Změnový list číslo		139
Identifikace akce		
Název akce:	Výstavba Multifunkční sportovní a kulturní haly v Brně	
Číslo akce SMVS:	-	
Objednatel:	I. Statutární město Brno II. ARENA BRNO, a. s. III. Brněnské komunikace a.s. IV. Teplárny Brno, a.s.	
Zastoupen:	Objednatelem	
Zhotovitel:	HOCHTIEF CZ a.s., Plzeňská 16/3217, 150 00 Praha 5	
TDI:	-	
Projektant:	Projektová dokumentace 1 - Arch.Design, s.r.o. a A PLUS a.s. Projektová dokumentace 2 - PK OSSENDORF s.r.o.	
Předmět změnového listu		
Změny vstupů na WC ve 3.NP		
Část díla dotčená změnovým listem		
SO 101 Hala, ASŘ		
Popis změny, popis technického řešení		
Původní řešení dle smluvní (tendrové) dokumentace :		
Projektová dokumentace 1 uvažovala s provedením zděných stěn s otevíravými dveřmi a větracími mřížkami nade dveřmi u vstupů na hromadné WC ve 3.NP.		
Nové řešení :		
Změnou dochází ke zrušení dveří s vyzdívkami včetně obkladů do výšky nadpraží dveří, změně velikosti překladů nade dveřmi, zrušení větracích mříží nad podhledem a jejich následné dozdění, doplnění keramických obkladů a doplnění nových zděných stěn.

Soupis: ZL 139 - Změny vstupů na WC ve 3.NP

ZMĚNA č.XX - ZMĚNA VSTUPY NA WC 3NP

PŮDORYS 3NP

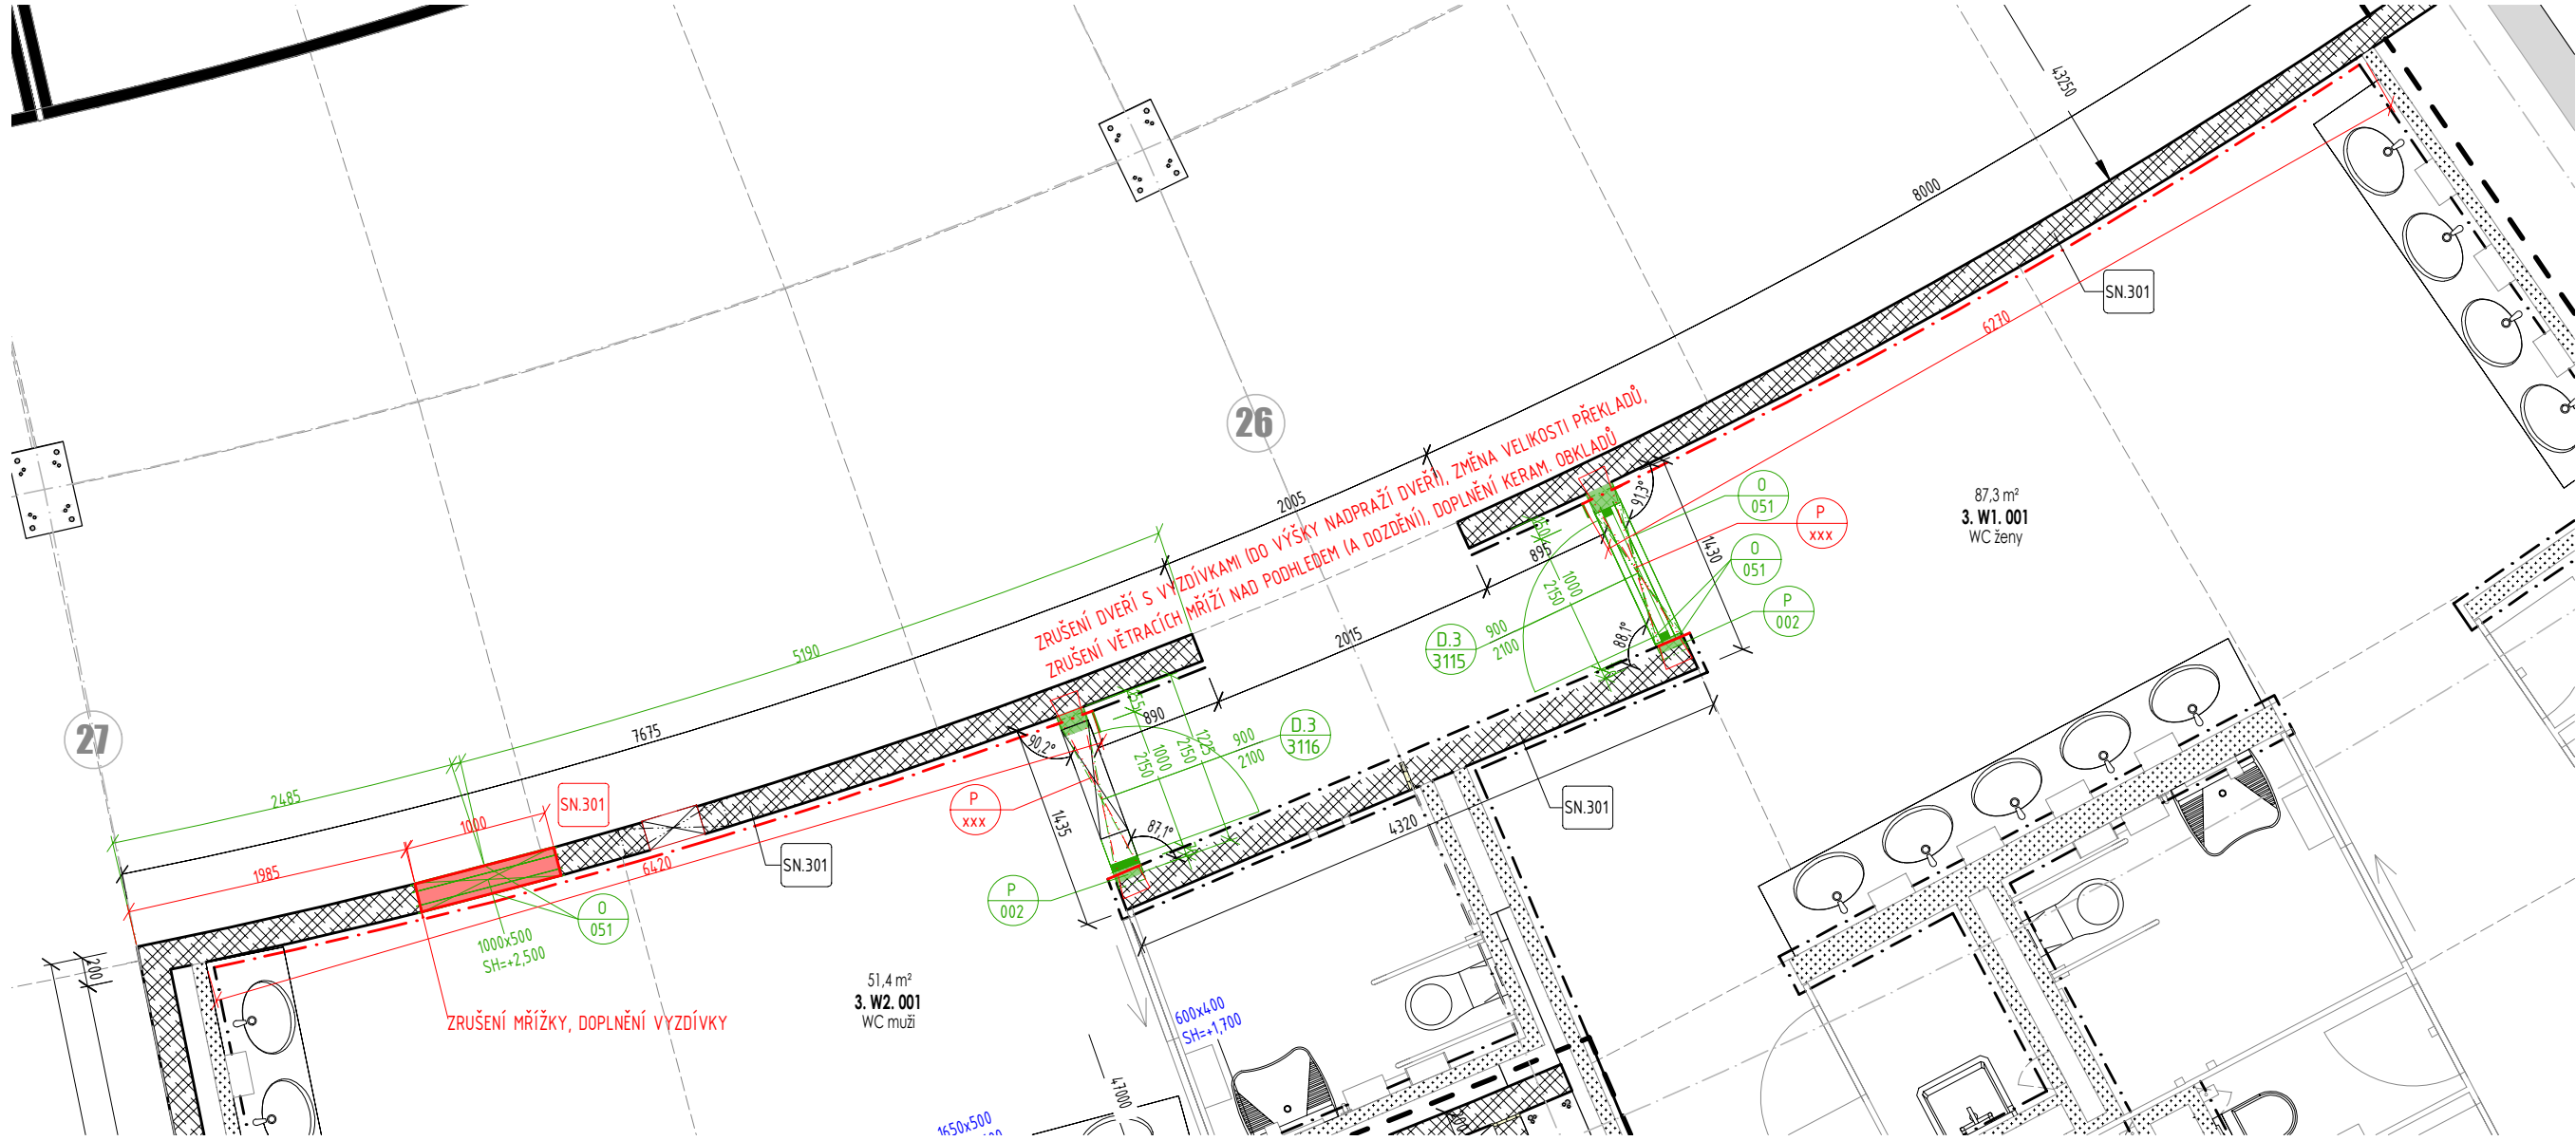
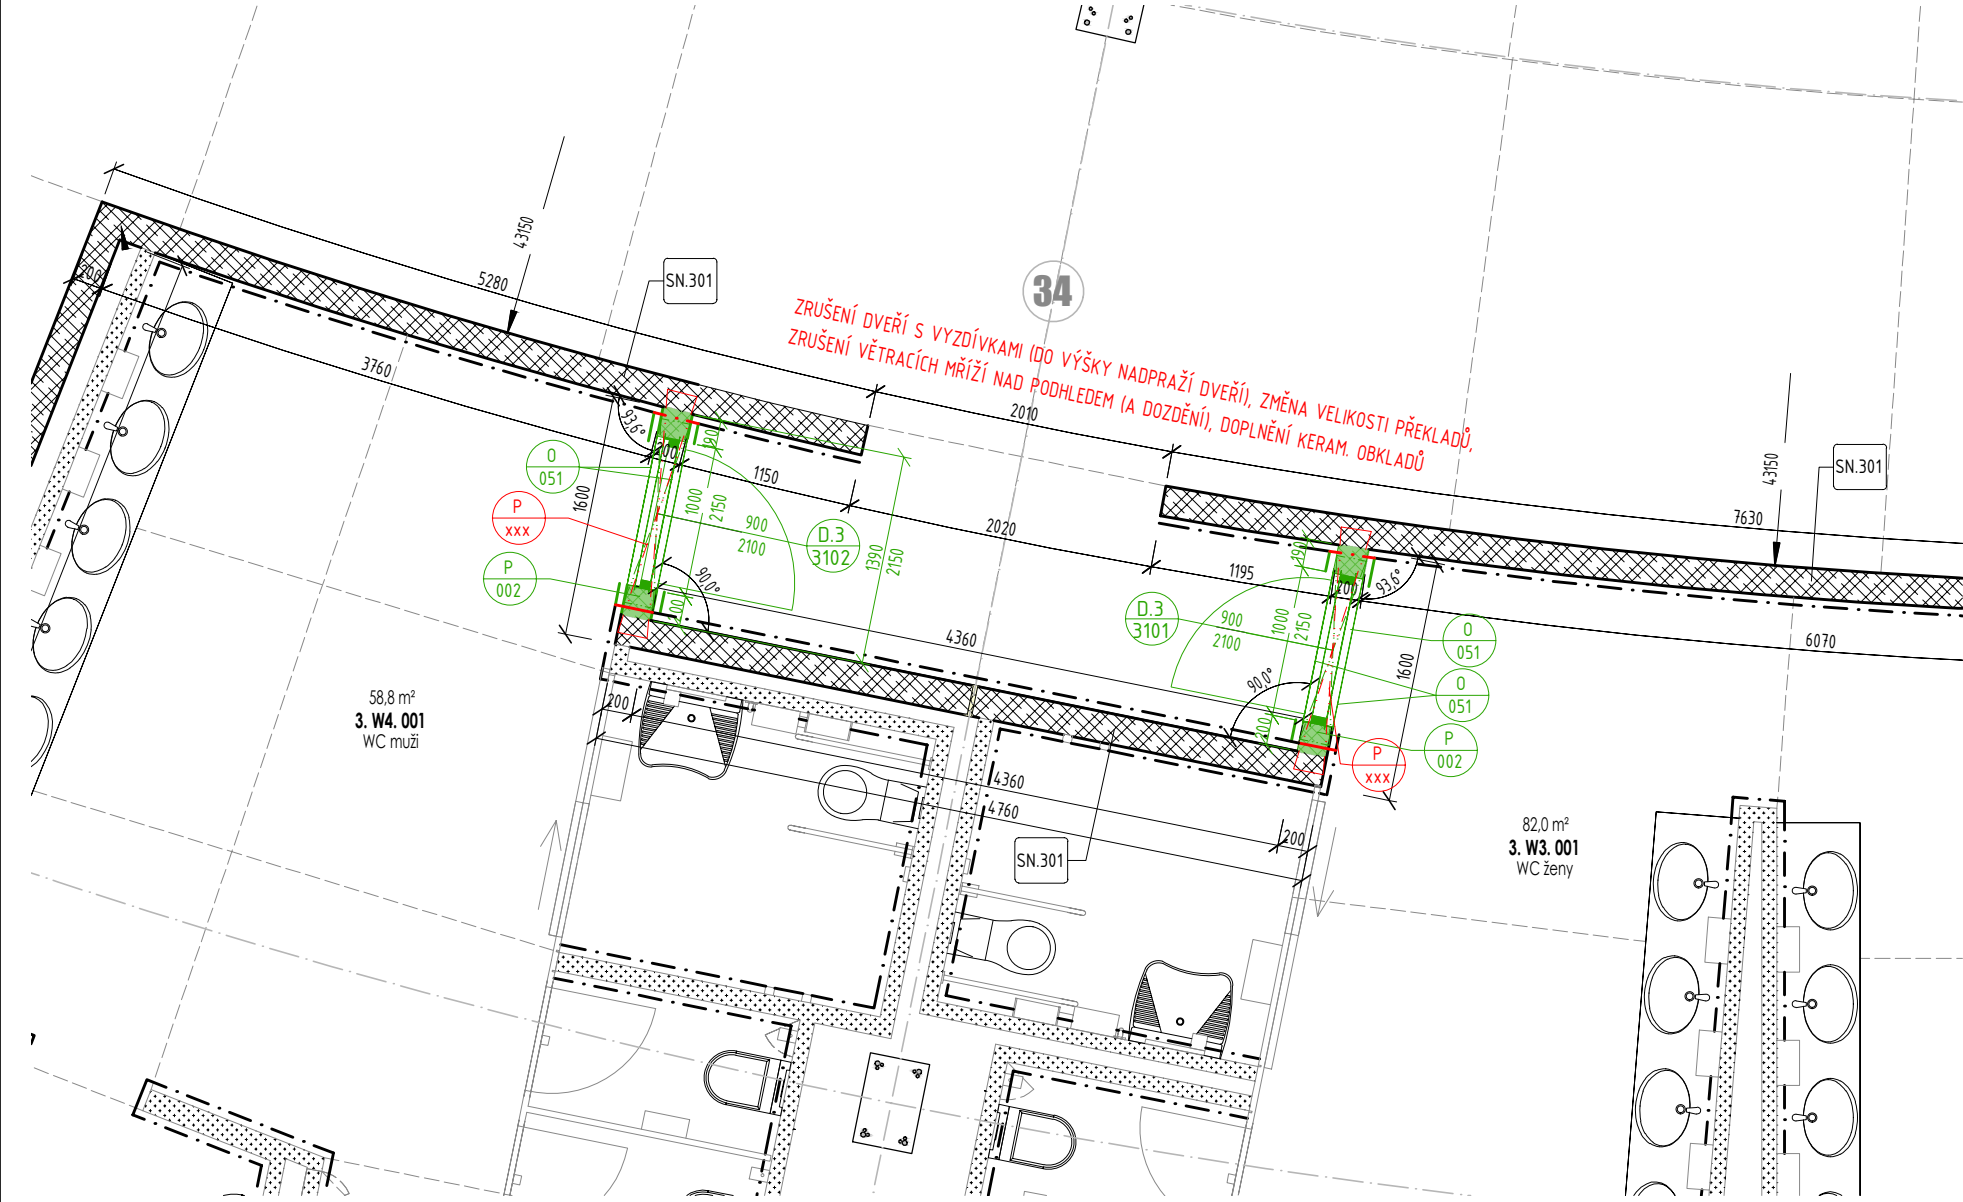
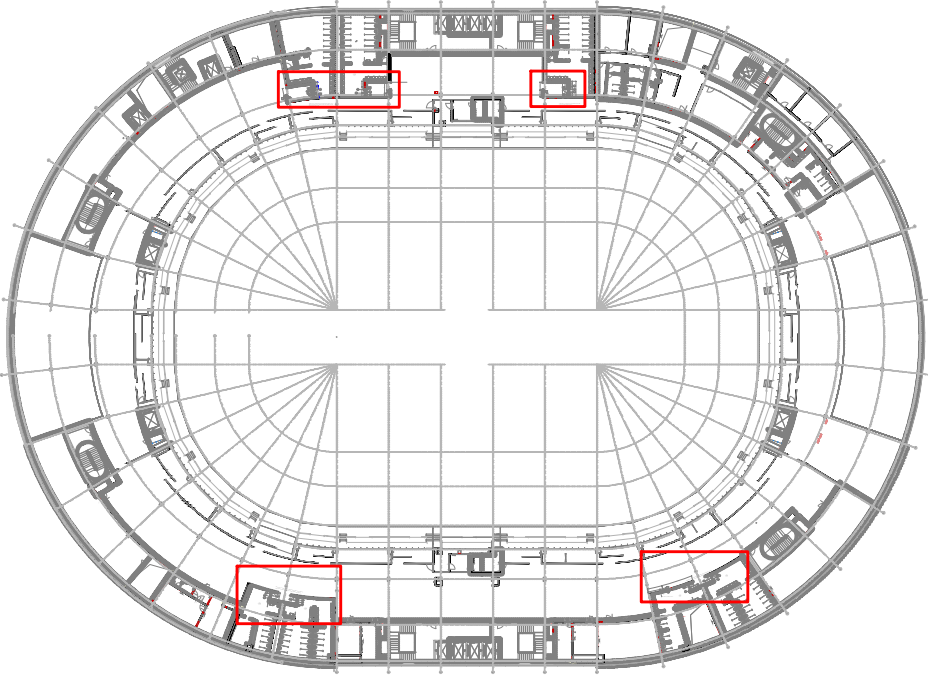
Zdůvodnění změny :		
Změna vzešla z postupu výstavby a projednání RPD, v rámci které dochází k upřesnění finálního řešení Díla. Změna je řešena z důvodů nutné koordinace potrubí nad podhledem a kolizi s odvětrávacími mřížemi (500x1000 mm), které jsou určeny pro přívod vzduchu na WC ve 3.NP. Vzhledem k velikosti odvětrávacích mříží, nedostatku místa pro přemístění pod podhled vedle dveří či do dveří a neestetického řešení byla navržena úprava vstupů na WC dle Nového řešení. Nové řešení řeší shora uvedené kolize, je výhodnější a pro provoz Díla optimálnější z hlediska řešení VZT i hlediska sjednocení vstupů na WC, které budou nově řešeny podobně jako ve 2.NP a 5.NP. Jedná se o změnu, která je vyvolána (je potřebná) okolnostmi, ke kterým došlo v průběhu realizace (koordinace prací a vývoj realizace projektu). Uvedené okolnosti tedy zadavatel (ani přes vynaložení náležité péče při přípravě zadávacích podmínek) nemohl předvídat, pročež se jedná o nepodstatnou změnu závazku podle § 222 odst. 6 ZZZV.

Navrhovaná změna je z důvodů koordinace potrubí nad podhledem a kolize s odvětrávacími mřížemi (500x1000 mm) – přívod vzduchu pro WC.

Vzhledem k velikosti odvětrávacích mříží, nedostatku místa na přemístění pod podhled (vedle dveří či do dveří) a neestetického řešení jsme navrhli úpravu vstupů na WC (koncept vstupů bude sjednocený).

Toto navrhované řešení je výhodnější z hlediska řešení VZT i z hlediska sjednocení konceptu zálivových vstupů na wc (podobně jako ve 2NP a 5NP). Dále dojde ke zrušení několika dveří a větracích mříží (méněpráce).
